ASOCIACE SDRUŽENÍ PRO OCHRANU A ROZVOJ KULTURNÍHO DĚDICTVÍ ČR The Association for the Conservation and Development of the Cultural Heritage in the Czech Republic

VOJÁDRĚNÍ K NÁVRHU BYTOVÉHO DOMU – TZV. MARŠMELOUN – V ULICI U MILOSRDNÝCH V PRAZE 1

z hlediska jeho začlenění do území Pražské památkové rezervace (PPR)

A – současný stav; **B** – návrh bytového domu schválený v r. 1999; **C** – návrh schválený magistrátem v r 2012 – 2016

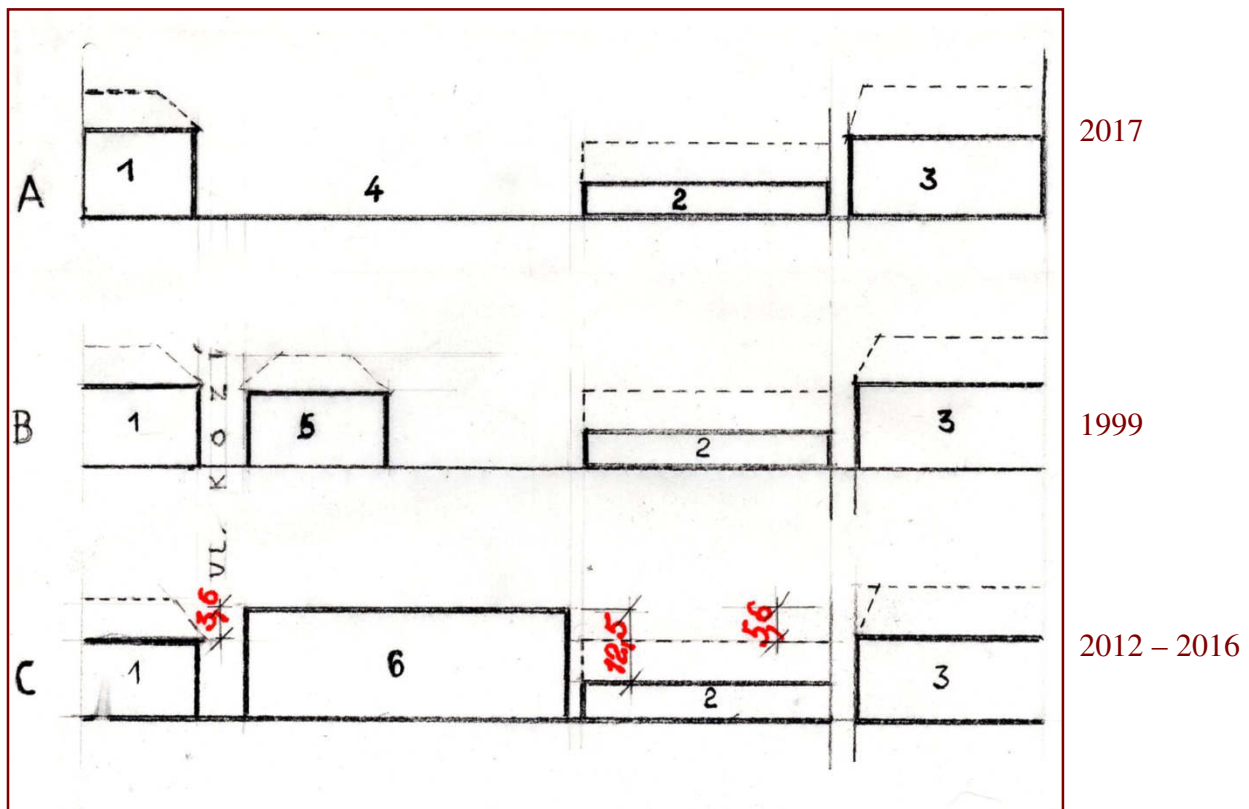
Návrh *Jak je patrné ze schématu výšek na níže uvedeném obrázku, novostavba by obě místní dominanty svým objemem degradovala. Přehodnotila by zcela dosavadní urbanistické vztahy, o odpovídajícím měřítku nemůže být řeč. Kromě vztahů v prostorové kompozici historického souboru staveb je tu ještě neméně závažná degradace v rovině symbolické: *spirituální náplň obou klášterů a symbol přemyslovské státnosti potlačuje předimenzovaný utilitární bytový dům postavený za účelem**

Na schematickém vyobrazení rozvinutých pohledů na severní stranu zástavby ul. U Milosrdných jsou fasády vyznačeny silnou čarou, střechy čárkovaně. Důvodem je to, že šikmé střechy z horizontu chodce v malém odstupu úzkých ulic vůbec nevidíme – výškové rozdíly domů v zástavbě vnímáme jako rozdíly výšek fasád – jejich podokapních říms.

Na obrázku **B** a **C** na další straně je patrné, že není možné považovat z vizuálního hlediska za stejně vysoké objekty 5 a 6, z nichž 5 dosahuje téže výšky hřebenem střechy a 6 plochou celé střechy. Tento trik používá památková péče ve snaze vyhovět nárokům investora na větší objem stavby často: schválenou výšku hřebene nahradí plochou střechou ve stejné úrovni a změnu neprojednává – výška je přece dodržena.

5 – návrh bytového domu s chválený NPÚ v r. 1999: zastavěná plocha $21 \times 12 = 252 \text{ m}^2$

6 – návrh schválený v r. 2012 – 2016 – zastavěná plocha **1000,9 m²**.
